仕様変更のご案内

HS9Z-EH5L HS5 シリーズ用スライドハンドル形アクチュエータ

HS5 シリーズ用スライドハンドル形アクチュエータ
形番：HS9Z-EH5L

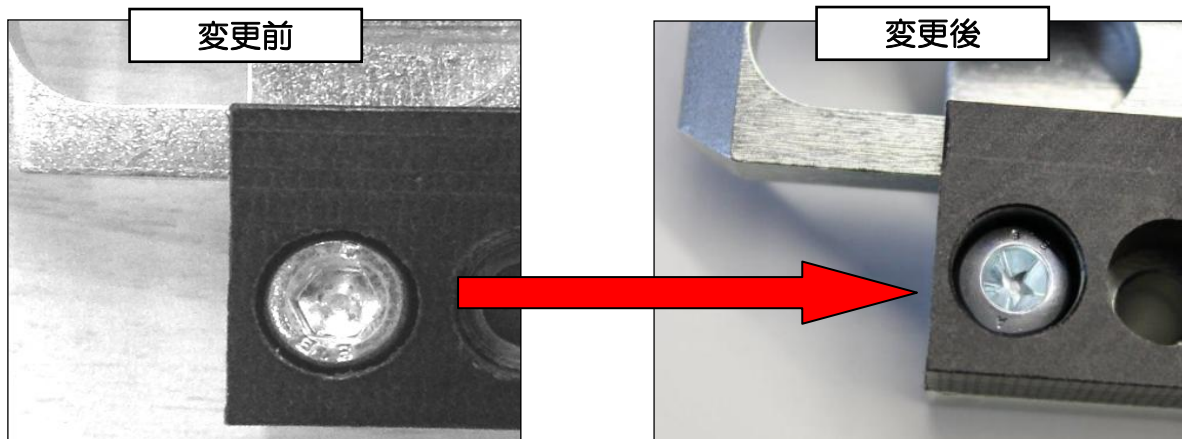
ISO14119：2013 規格の変更改訂に伴う無効化防止の一環として、製品の組立に使用しているビスを六角穴付ビスからワンサイドビスに変更します。

※ユーザー様での取り外しは禁止のため工具は添付していません。
